FIX 164 SIB reboot loop due to defect optocoupler

ÄM: 103/2021

Convotherm 4 easyDial + easyTouch

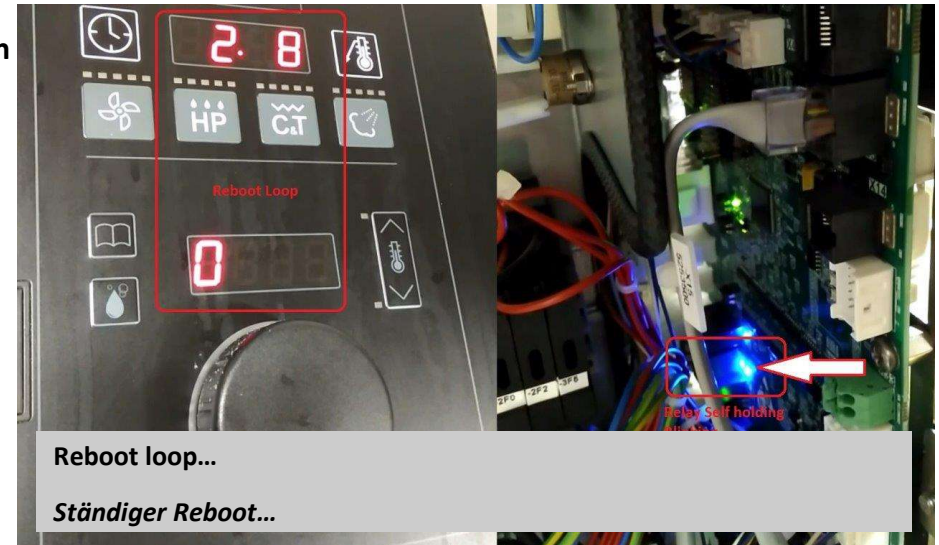
Constant reboot loop of the electronics after switching on

A defective optocoupler (U11) on the SIB causes the constant reboot.
The reason for failure of a defective U11 is surge voltage from the mains supply.

As of 10" easyTouch software 2.0.0, a defective optocoupler U11 is detected with error message E70.2.

First aid solder bridge:

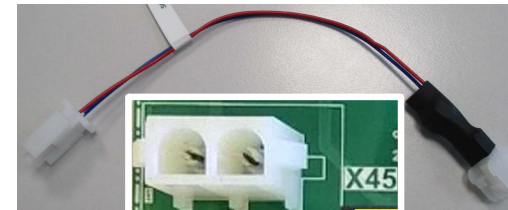
As a first aid workaround, the output of the optocoupler U11 can be bridged with a solder bridge.

Output of U11 bridged

If necessary, an optional additional Surge protection (varistor) (art. no.: 5052802) can be installed into the SIB socket X45 (or X46).

overvoltage protection (varistor) (art. no.: 5052802) plugged into the SIB socket X45 (or X46)
